平陆县 100MW 农光互补光伏发电项目

监理工程师通知单

编号: ZHJL-JLTZ-PL-177

主题: 2025 年 1 月 1 日建设单位、监理单位及总包单位在集电线路(西沟、阳朝)增补线路验收过程中发现以下问题:

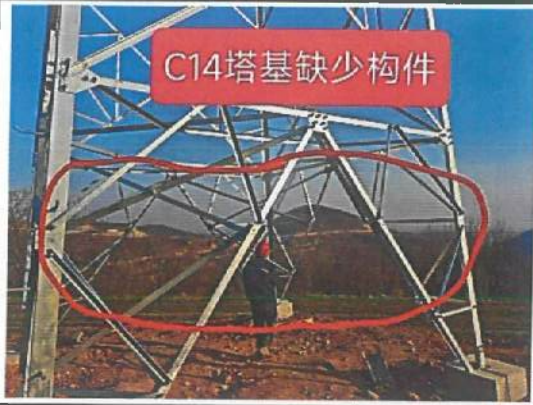
21	 CZ16 高压绝缘瓷套螺栓无垫片	22	 CZ16 螺栓无垫片
23	 DZ1保护帽粉化，需重新浇筑	24	 DZ2缺少构件
25	 C16材料变形	26	 c16缺少构件

27

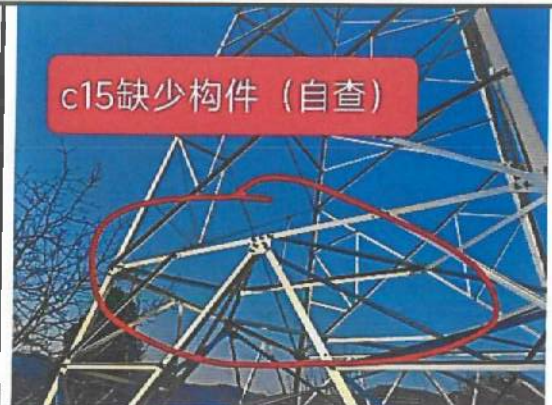
C14塔基缺少构件
